**ESTUDIO DE IMPACTO AMBIENTAL DE LA LAT 220 KV GUADAME SOLAR-GUADAME (REE) CON TRAMO COMPARTIDO CON CIRCUITO RESERVA 132 kV, EN LOS T.M. DE BUJALANCE, MONTORO, VILLA DEL RÍO (CÓRDOBA), LOPERA Y MARMOLEJO (JAÉN)**

**FECHA: JULIO 2022**

## **ADENDA**

*Nuevo trazado de LAT 220 KV GUADAME SOLAR–GUADAME (REE), con diferenciación de tramos aéreos y soterrados*

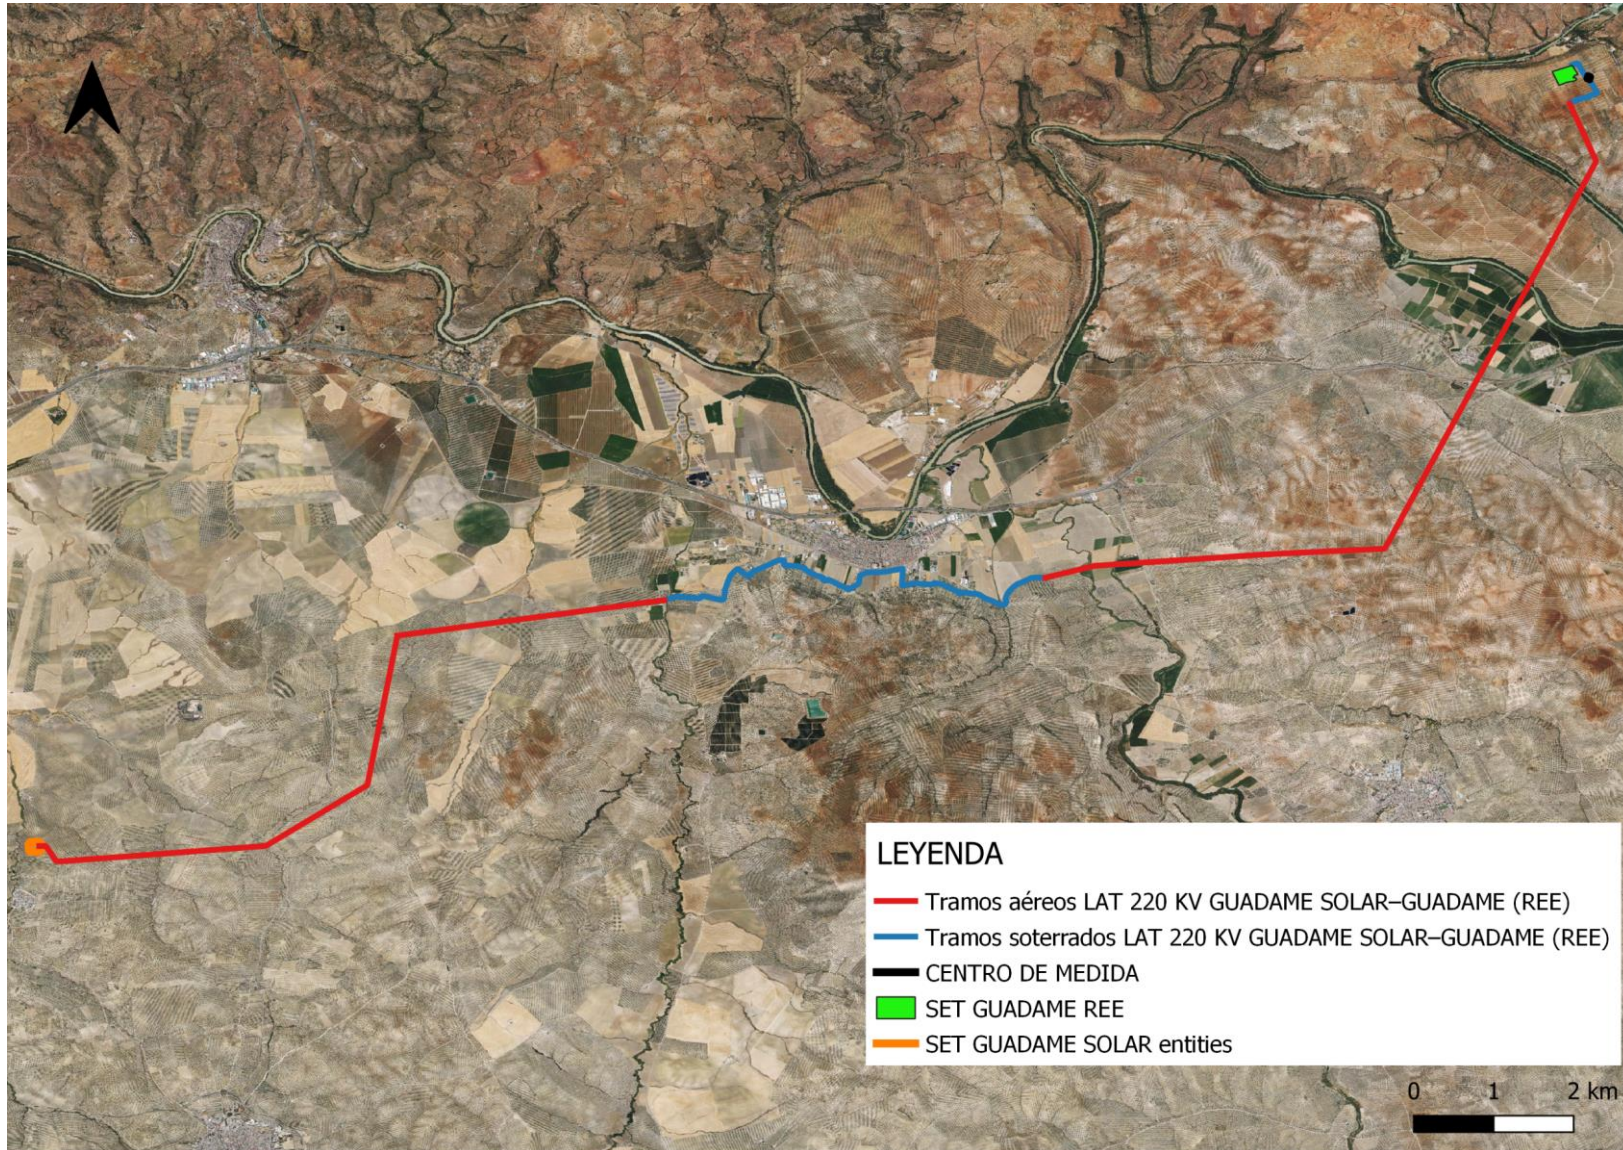
Los tramos eliminados, con respecto al EsIA presentado, de la línea de evacuación corresponden a dos tramos aéreos (17.196 metros en total) y uno soterrado (2.045 metros) de la denominada “LAT 132 KV DOÑA MARÍA – PROMOTORES GUADAME” en dicho documento. Las características de estos tramos eran:

Nuevo trazado de línea y tramos eliminados con respecto al trazado original.

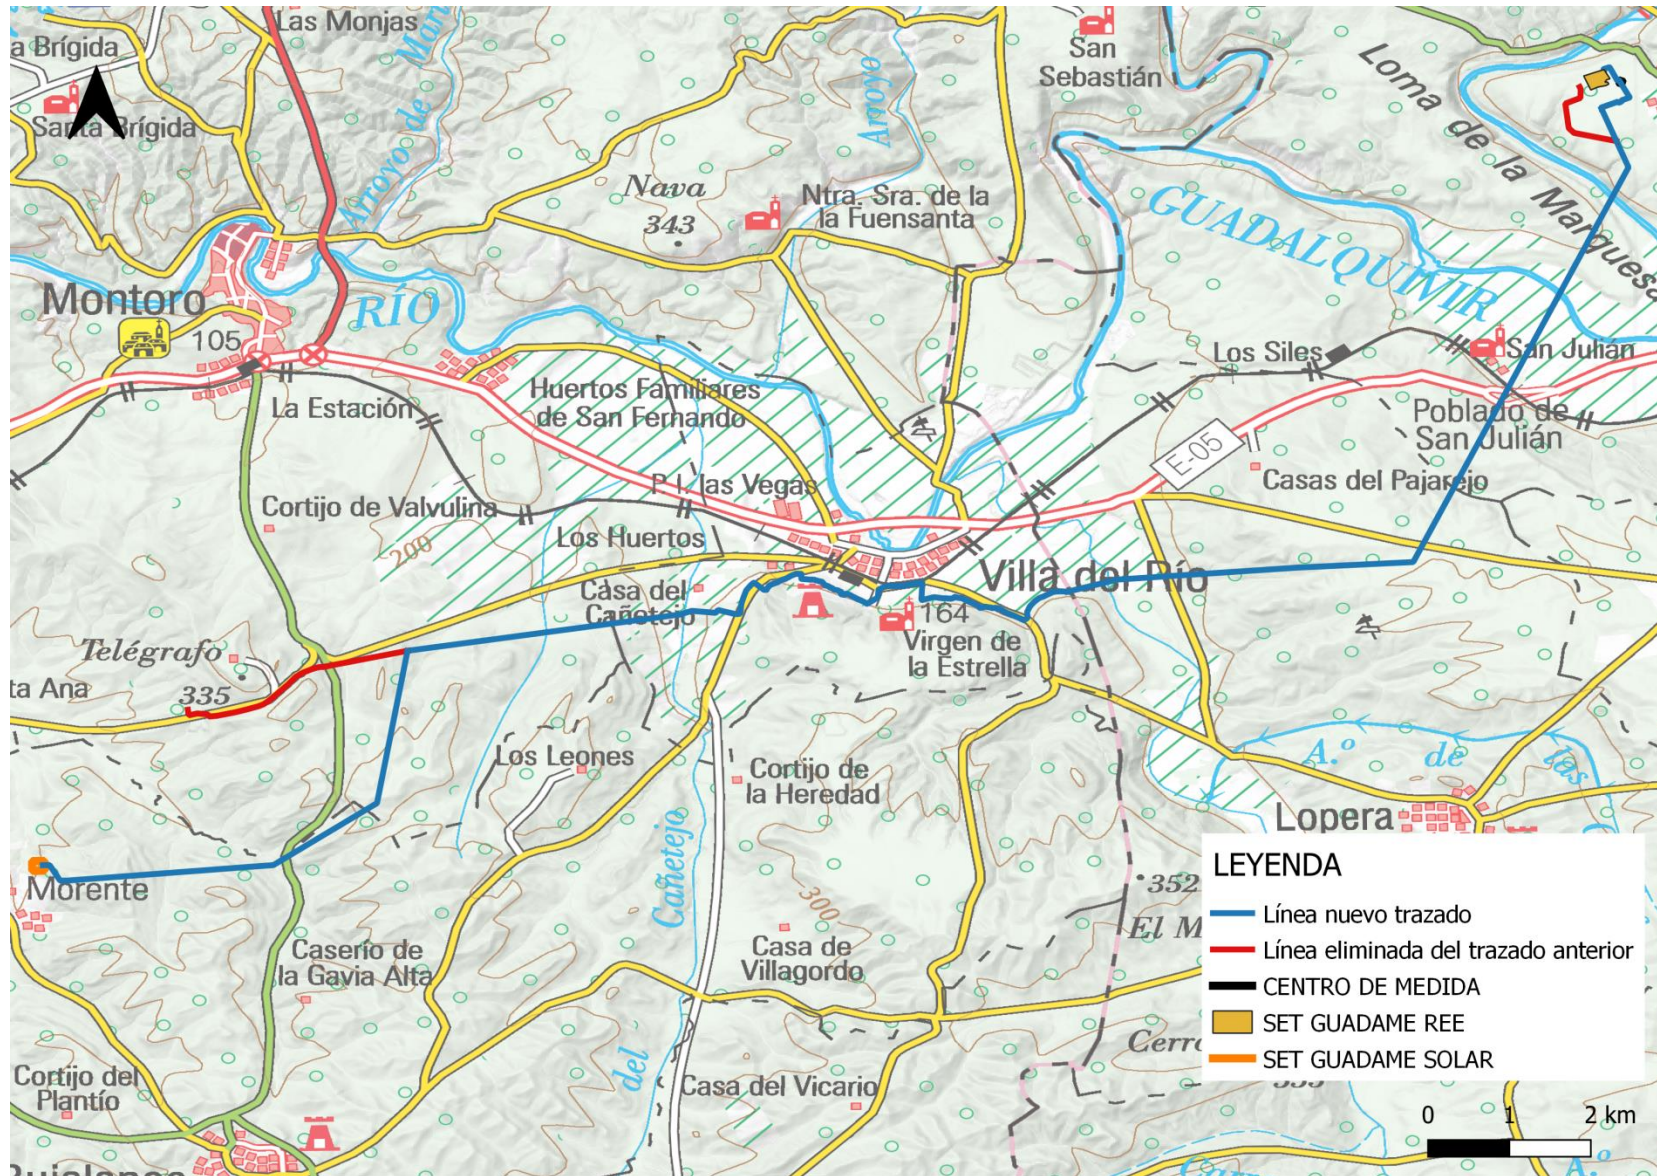
En el nuevo trazado se eliminan tres tramos de línea (dos aéreos y uno soterrado) correspondientes a la línea LAT 132 kV Doña María-Promotores GUADAME descrita en dicho ESIA:

- Tramo subterráneo de 2,045 metros, que partía de la SET Doña María hacia el vértice V1B.
- Tramo aéreo 1: de 1.046,7 metros, que conectaba el tramo subterráneo LAT 132 kV Doña María-Promotores GUADAME con el vértice V6.
- Tramo aéreo 2: que conectaba el vértice V12 a la SET Promotores Guadame, de 1.403,5 metros, del tramo aéreo 2 que conectaba el vértice V8 a la SET Promotores Guadame.

Por tanto **la línea que se elimina tiene una longitud de 4.495,2 metros.**

En la siguiente figura se puede comprobar la diferencia de trazado entre el original y el nuevo.
